Znak sprawy: ZUO/101/002/2022

Dotyczy: Postępowanie o udzielenie zamówienia sektorowego o wartości poniżej progów unijnych, prowadzone w trybie przetargu nieograniczonego na dostawę krążników do przenośników PT-1, PT-2, PT-1P, PT-2P, PT-3 – PT-9 oraz dostawę taśm do przenośników taśmowych waloryzacji żużla dla Zakładu Unieszkodliwiania Odpadów w Szczecinie.

I. ODPOWIEDZI NA PYTANIA WYKONAWCÓW/ZMIANA SWZ

3. FLEXIMAT® Breaker Fabrics

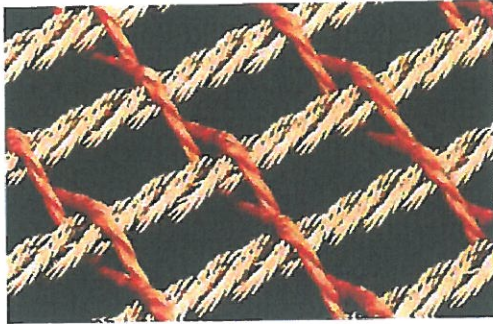
W pozycji nr 7 i 8 "**Taśma tkaninowo - gumowa z metalowymi wzmocnieniami poprzecznymi typu breaker**" o grubości okładek 4+2mm. Pytanie czy dla tej konstrukcji rdzenia taśmy możemy zaoferować okładki o grubości 6+2mm ,które zaleca producent taśm przENOŚnikowych.

22102 800 EP 630/3 6M/2 W

22102 1000 EP 630/3 6M/2 W

Poniżej schemat budowy breakera proszę o informację czy o takie wzmocnienie chodzi.

Podana grubość okładek 4+2 w przypadku taśm z siatką stalową jest wskazana w dokumentacji producenta przenośnika taśmowego i Zamawiający wymaga, aby została ona zachowana.

Zamawiający w opisie przedmiotu zamówienia wymaga, aby taśmy typu EP630/3 4+2 W były to taśmy tkaninowo-gumowe (materiał przekładek poliestrowo-poliamidowy) z metalowymi wzmocnieniami poprzecznymi typu breaker.
